Sanierung und Erweiterung Schulzentrum Neuenhof „BildungsCampus Neuenhof“ Statische Bewertung der Verortung von PV-Anlagen

Statische Bewertung der PV-Anlagen

Bauvorhaben	Bildungscampus Neuenhof 53721 Siegburg, Zeitlstraße 72		
Bauherrn in	Kreisstadt Siegburg 53721 Siegburg, Nogerter Platz 10		
Plan	Übersichtsplan Dachaufsicht

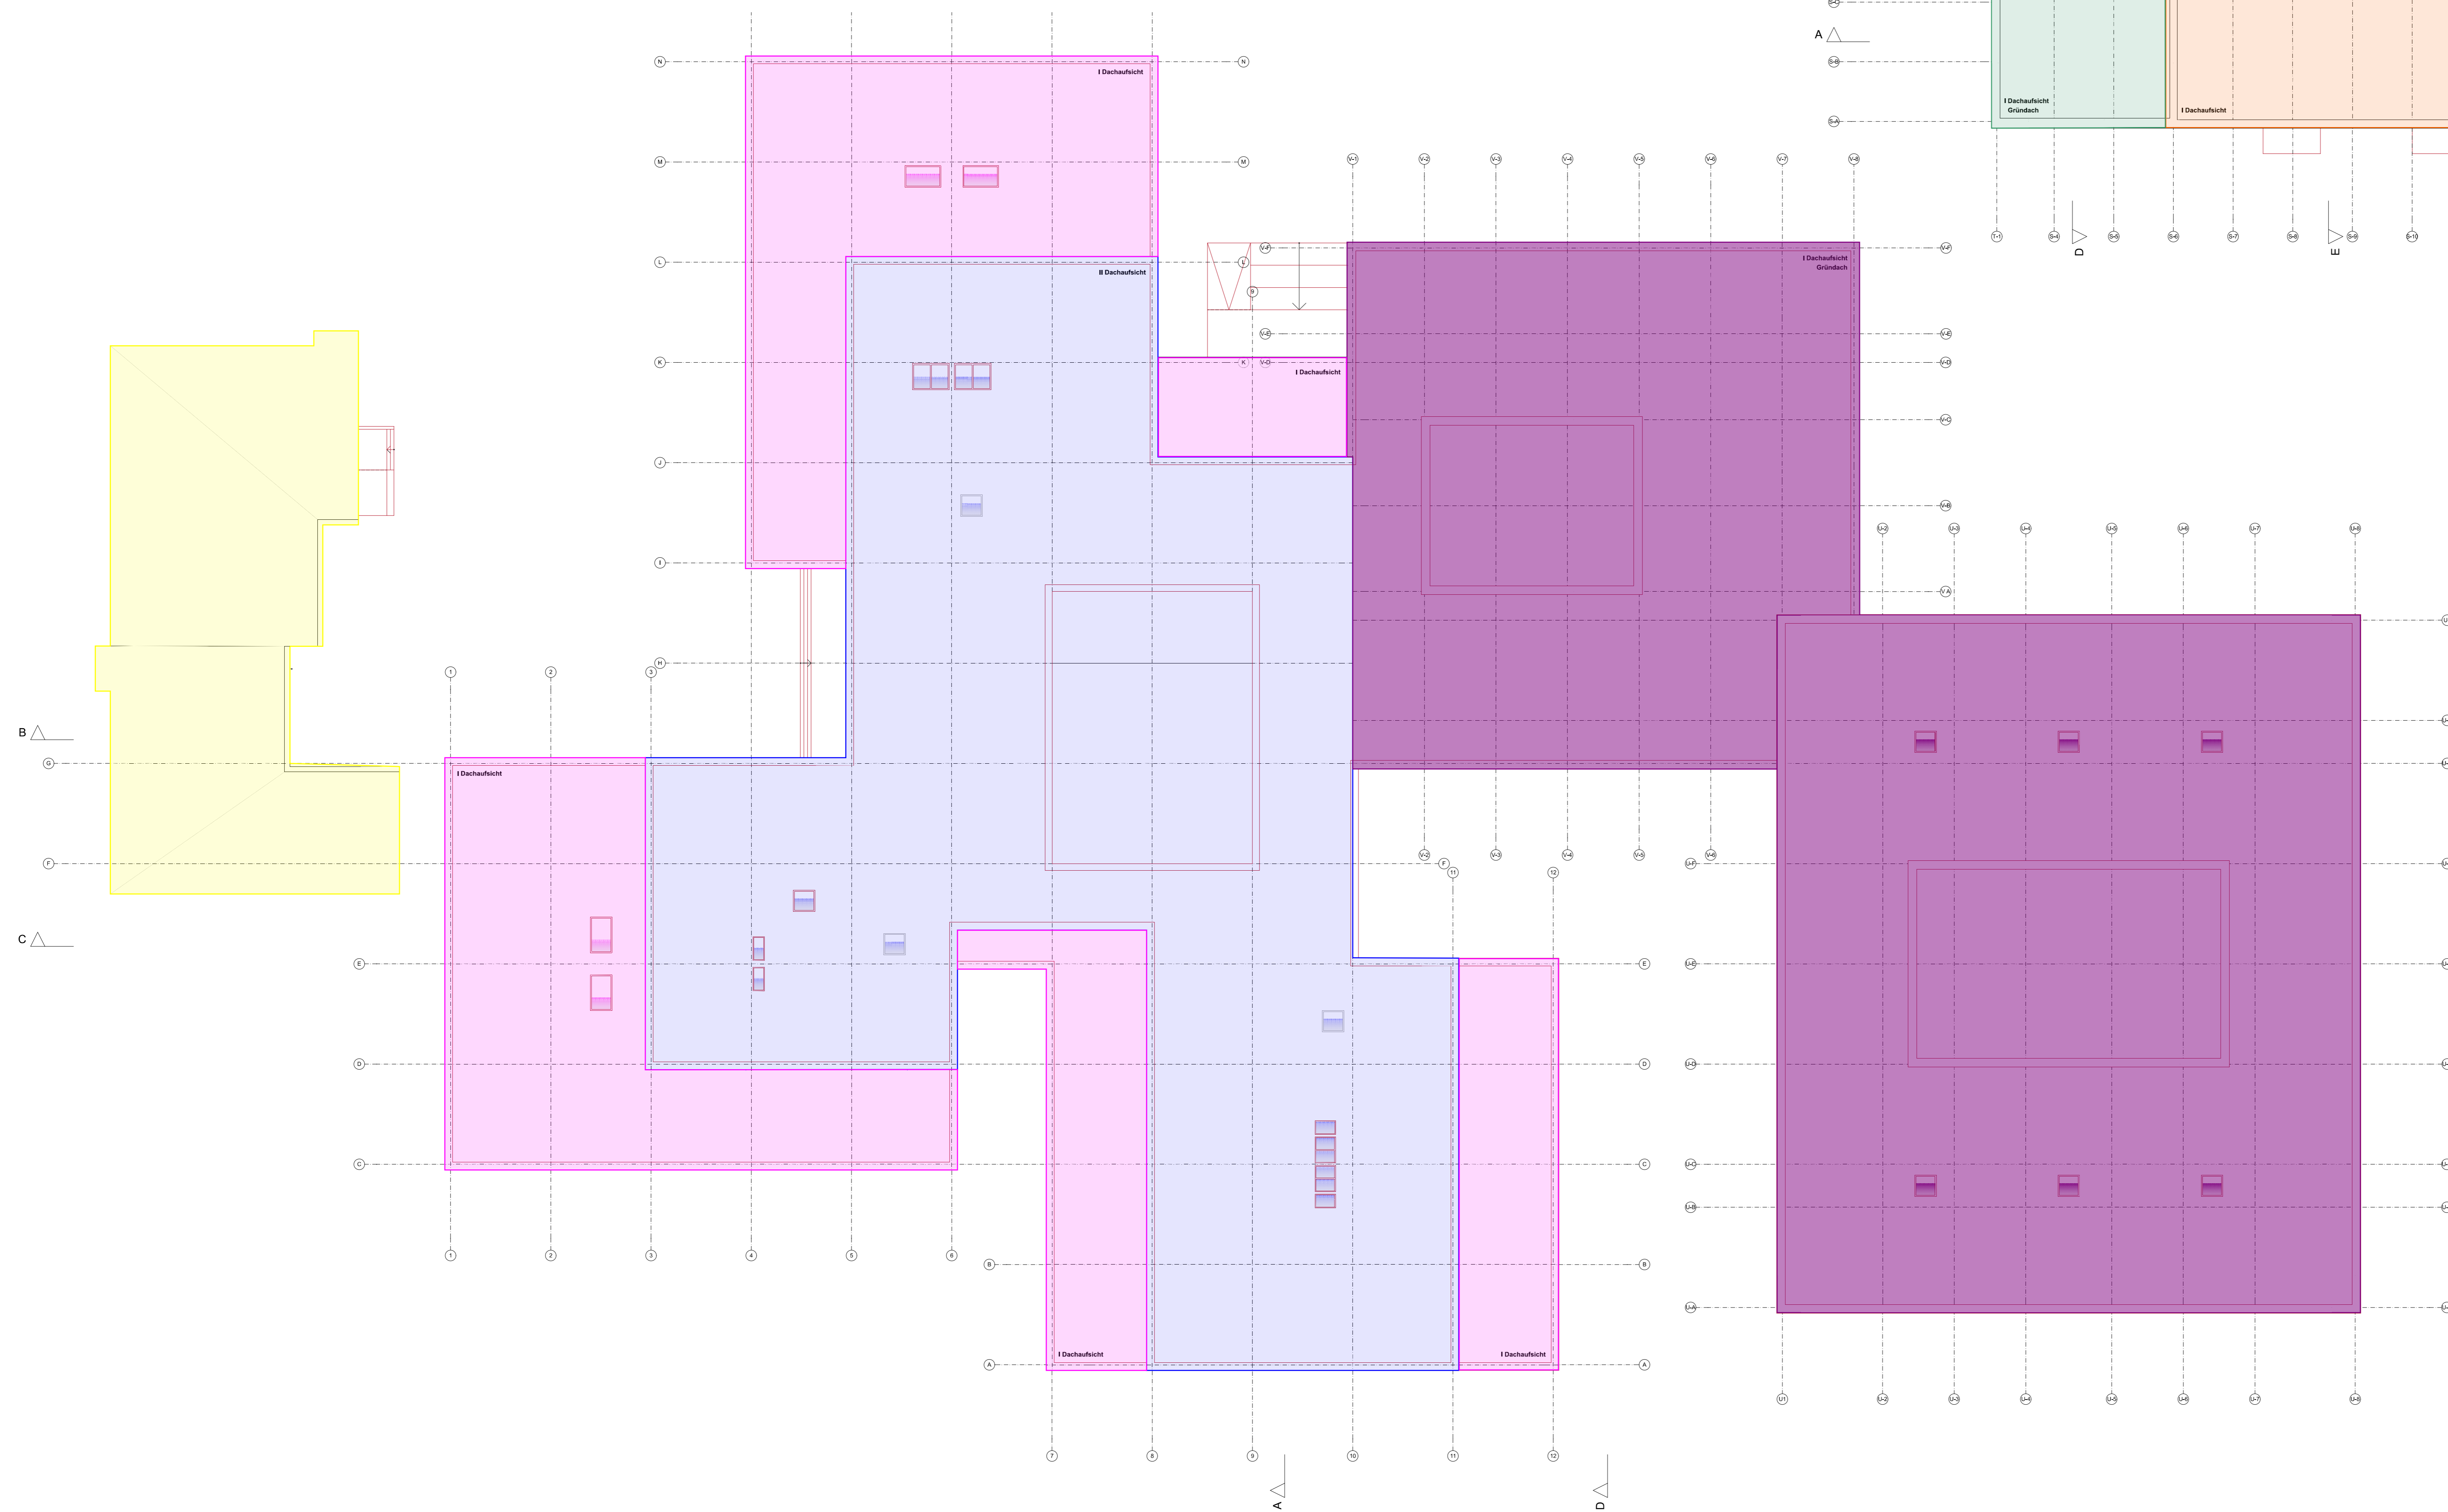
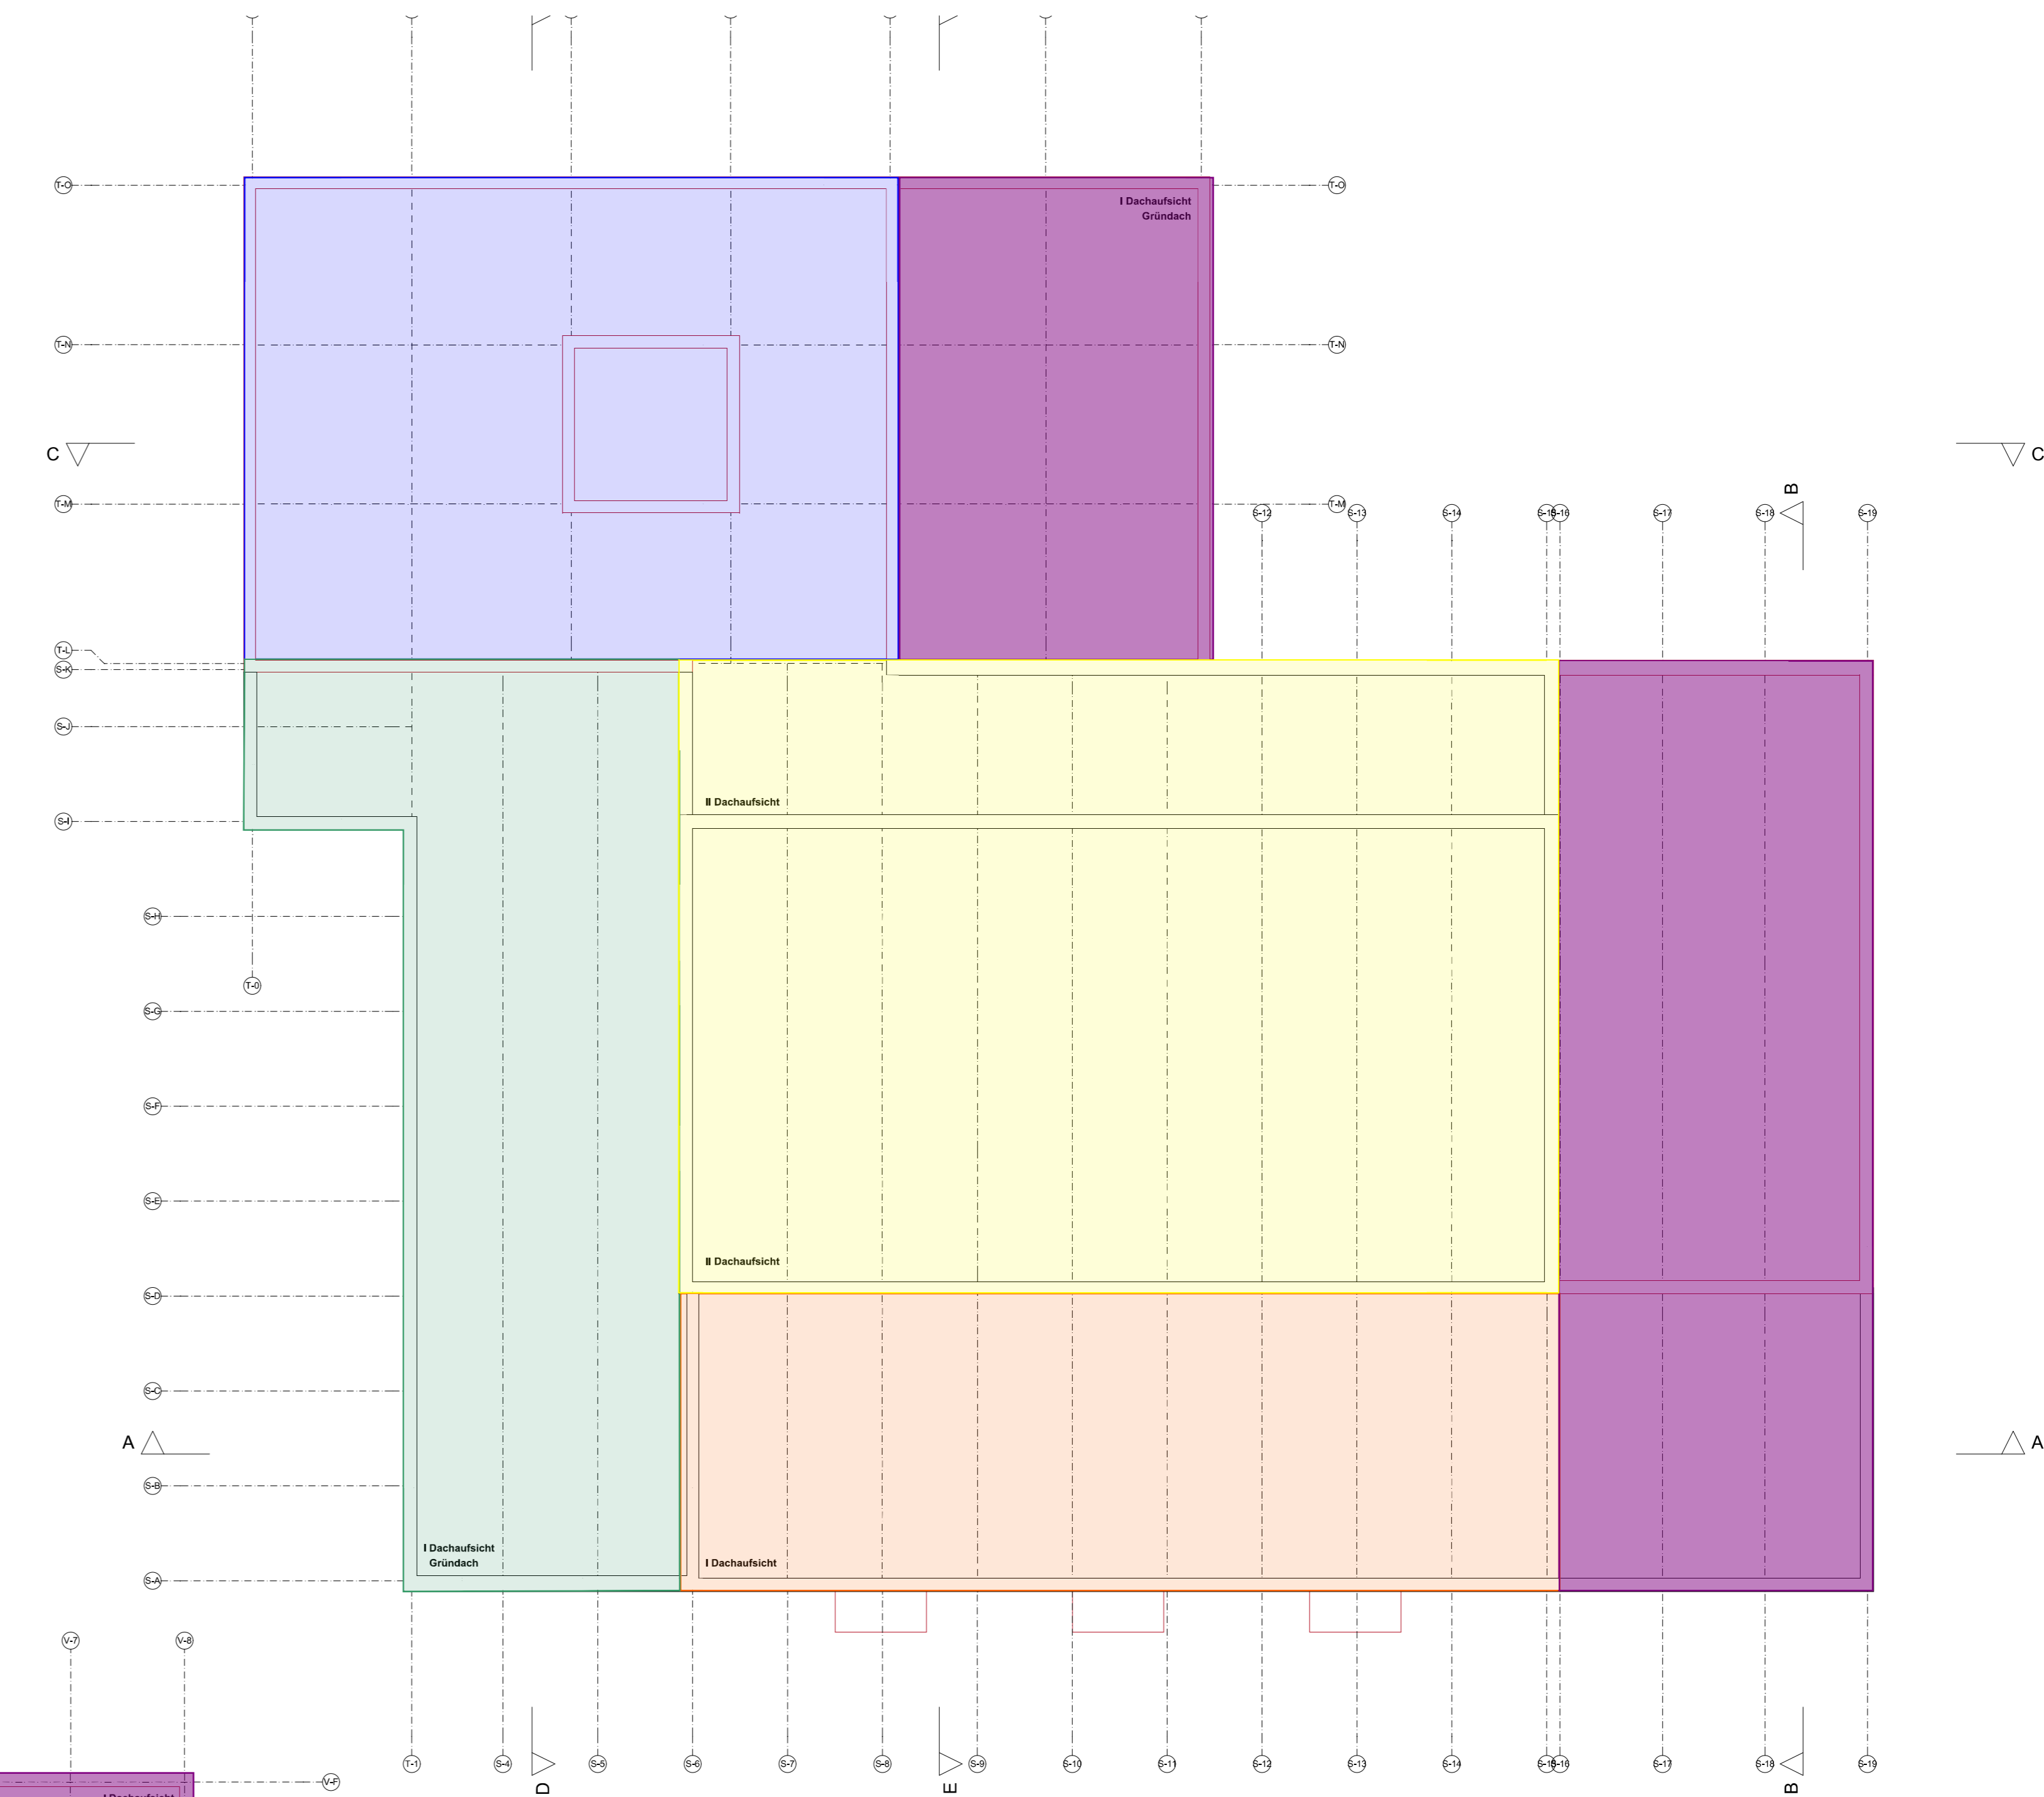
Dachaufbau	Ist eine Verortung von PV-Anlagen ohne statische Verstärkungsmaßnahmen möglich?	Fläche
	Neubau	Eine Verortung von PV-Anlagen ist möglich. Entsprechende Lastangaben können im weiteren Planungsverlauf berücksichtigt werden.	4780 m ²
	Kiesschicht	Eine Verortung von PV-Anlagen mit einem Gewicht bis ca. 40 kg/m ² ist aus statischer Sicht in Ordnung. Durch die Entfernung der bestehenden Kiesschicht als Teil der Sanierung wird Kapazität für die PV-Anlagen erzeugt.	3990 m ²
	Dachbahn; ursprünglich auch mit Kiesschicht	Eine Verortung von PV-Anlagen mit einem Gewicht bis ca. 40 kg/m ² ist aus statischer Sicht in Ordnung. Durch die Entfernung der ursprünglich vorhandenen Kiesschicht wurde Kapazität für die PV-Anlagen erzeugt.	2250 m ²
	Dachbahn	Eine Verortung von PV-Anlagen wird im weiteren Planungsverlauf geprüft. Aufgrund fehlender statischen Unterlagen zum Bestand kann eine Aussage noch nicht getroffen werden.	2340 m ²

Extensive Dachbegrünung	Eine Verortung von PV-Anlagen wird im weiteren Planungsverlauf geprüft. Aufgrund fehlender statischen Unterlagen zum Bestand kann eine Aussage noch nicht getroffen werden.	730 m ²
	Dachbahn mit bestehenden PV-Anlagen	Eine Verortung von PV-Anlagen wird im weiteren Planungsverlauf geprüft. Aufgrund fehlender statischen Unterlagen zum Bestand kann eine Aussage noch nicht getroffen werden.	670 m ²
